Einsprache

öffentliche kantonale Planaufgabe Kantonsstrasse Nr. 23 / 229 / 234.4 / 240 / 245 / 245.4 /
1402, Verkehrssanierung Burgdorf – Oberburg – Hasle („VSBOH“), Burgdorf, Lyssach,
Oberburg, Hasle b. Burgdorf

1. Tunnel Oberburg

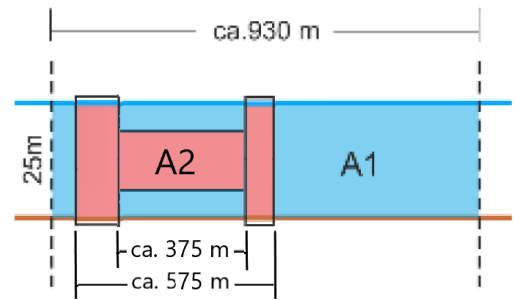
Für die Berechnung des Einflusses des Gesamtbauwerks auf die Durchflusskapazität wird dann aber anders vorgegangen als bei allen übrigen Tunnelbauwerken im UVB. Der Einfluss wird nur an drei ausgewählten Querschnitten berechnet, jeweils nur unter Berücksichtigung des von diesem Querschnitt durchschnittenen Tunnelprofils. Die so errechneten Werte liegen bei

den drei Querschnitten bei 0.8% bis 1.7%. Der Kanton folgert daraus, dass die 10%-Regel eingehalten werden kann. Diese selektive Berechnung anhand einzelner Querschnittsprofile ist nicht korrekt. Wie bei den anderen Bauwerken üblich, muss das Tunnelbauwerk in seiner ganzen Tiefe auf die Profilfläche projiziert werden. Da der Tunnel keineswegs wie behauptet «praktisch parallel» zur Fliessrichtung, sondern in einem Winkel von knapp 20% (Südrampe und berg-männischer Tunnel) bis gut 25% (Nordrampe) liegt, ergibt sich eine projizierte Breite von knapp 400 m für den bergmännischen Tunnel und knapp 600 m für das gesamte Bauwerk. Daraus ergibt sich eine viel grössere wirksame Fläche, welche den Impakt des Gesamtbauwerks in seiner Breitenwirkung korrekt darstellt. Die Verminderung der Durchflusskapazität liegt aufgrund dieser Berechnung bei rund 40% und damit weit über dem Grenzwert von 10% (siehe Abbildung).

Das Bauwerk verletzt nicht nur den Grundsatz, dass im Gewässerschutzbereich A_U keine Anlagen unter dem mittleren Grundwasserbereich erstellt werden dürfen, sondern es überschreitet sowohl in der konservativen Auslegung der 10%-Regel als auch bei korrekter Berechnung die zulässige Grenze von 10%, bis zu welcher Ausnahmen möglich sind, um ein Mehrfaches.
